## 改善箇所説明図

# 自主改善対象製品確認方法

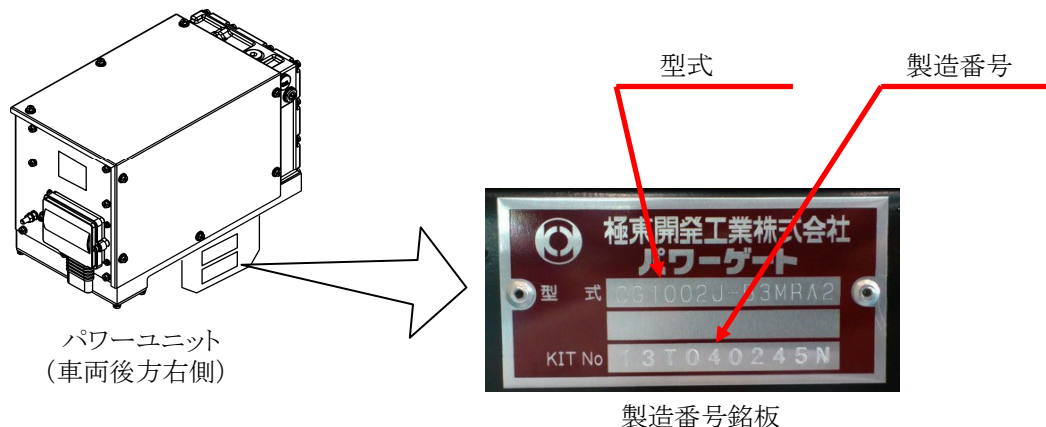
床下格納型テールゲートリフタにおいて、パワーユニットコントローラの基板に装着してある端子台に誤った表面処理を行ったものがある。そのため、導通性能が不安定になり、使用過程において導通が切れ絶縁状態になった場合、テールゲートリフタの操作ができなくなるおそれがある。

パワーユニットコントローラを良品に交換する。

改善実施車には、パワーユニットに識別用のステッカーを貼付けする。
